RAPPORT DE VÉRIFICATION

Vérification des installations électriques

(Code du travail : Art R.4226-16)
Rapport de vérification périodique

Lieu d'intervention :
PAULE DE VIGUIER
330 AVENUE DE GRANDE-
BRETAGNE
31059 TOULOUSE 09

➤ TD extension TD SG2 - S1

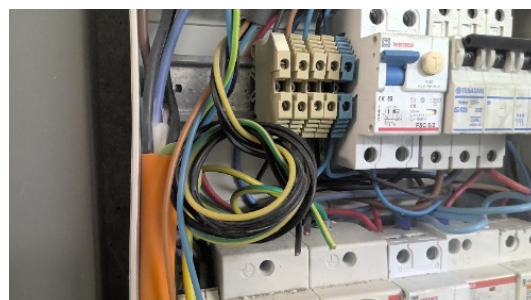
Absence de schémas

19
nouvelle
observation

Identification incomplète des circuits de l'armoire électrique
(P) Etablir pour toute installation électrique, les schémas, diagrammes ou tableaux conformes aux normes.

➤ **COFFRET CUVE AZOTE**

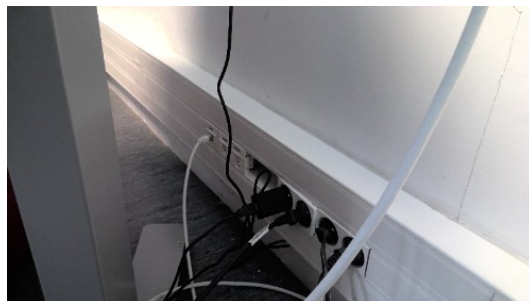
Absence de schémas

29
nouvelle
observation

Identification incomplète des circuits de l'armoire électrique
(P) Etablir pour toute installation électrique, les schémas, diagrammes ou tableaux conformes aux normes.

➤ TD SG1 S1

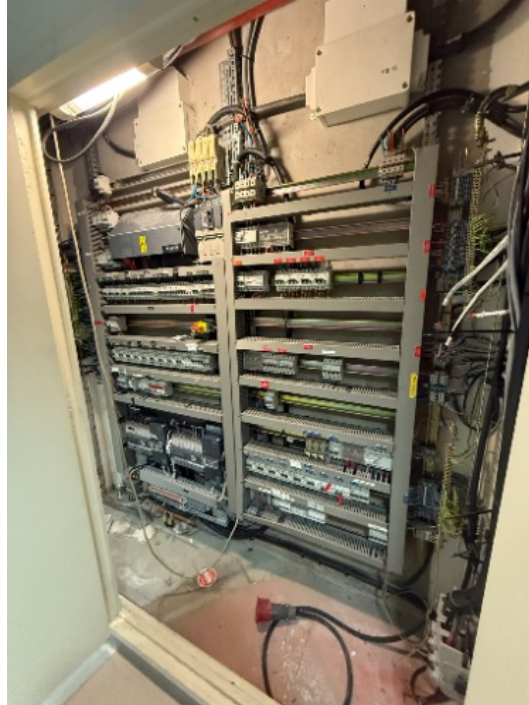
Plusieurs câbles dans gaine

44

Câble(s) inutilisé(s), extrémité(s) nue(s) hors tension
(P) A supprimer d'urgence ou placer les extrémités sous boîte de jonction IP2x

➤ TD LABORATOIRE SPERMOLOGIE

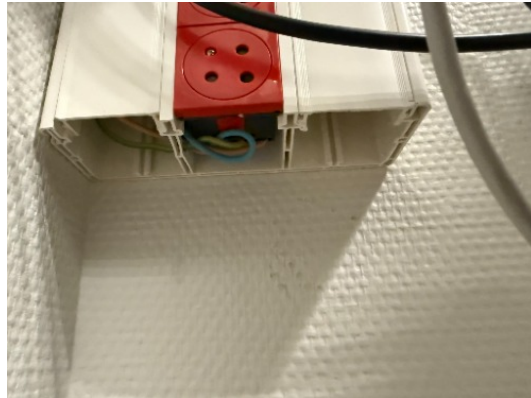
Absence de schémas

47
nouvelle observation

Identification incomplète des circuits de l'armoire électrique
(P) Etablir pour toute installation électrique, les schémas, diagrammes ou tableaux conformes aux normes.

➤ ARMOIRE TD S - S1

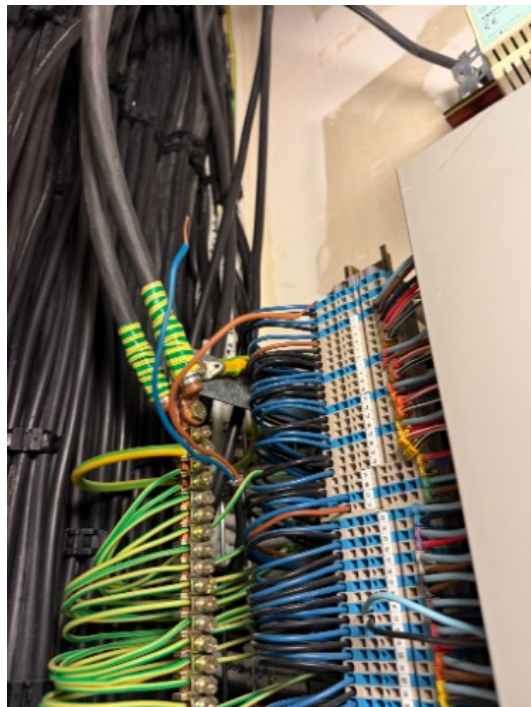
Côté bornier gauche en haut

49

Câble(s) inutilisé(s), extrémité(s) nue(s) hors tension
(P) A supprimer d'urgence ou placer les extrémités sous boîte de jonction IP2x

➤ Prise(s) de courant - PRK0B0

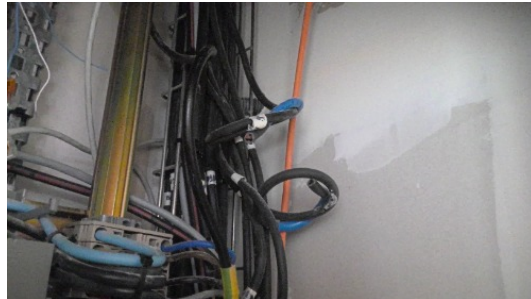
Sous les bureaux de l'accueil

52
nouvelle
observation

Absence de couvercle sur la goulotte
(P) A mettre en place

➤ **Coffret A302 - Armoire PRTT02**

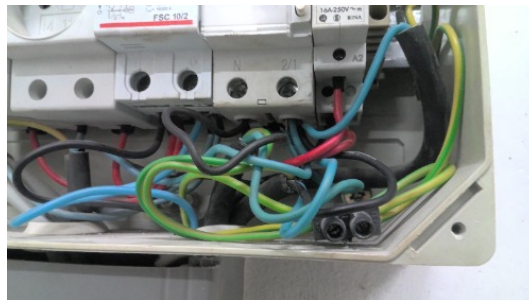
162
nouvelle
observation

Couleur conventionnelle non respectée du(des) conducteur(s) du câble
(P) Le remplacer en respectant le code des couleurs (vert-jaune pour le PE, bleu pour le Neutre, tout autre couleur pour les phases)

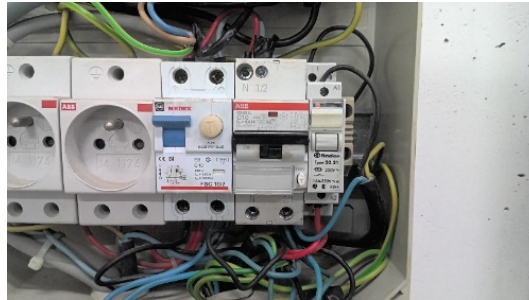
163
nouvelle
observation

L'inversion des conducteurs neutre et phase aux bornes en aval de l'AGCP rendent inopérantes certaines protections contre les surintensités dans l'installation.

(P) Reprendre le raccordement en inversant les conducteurs neutre et phase.
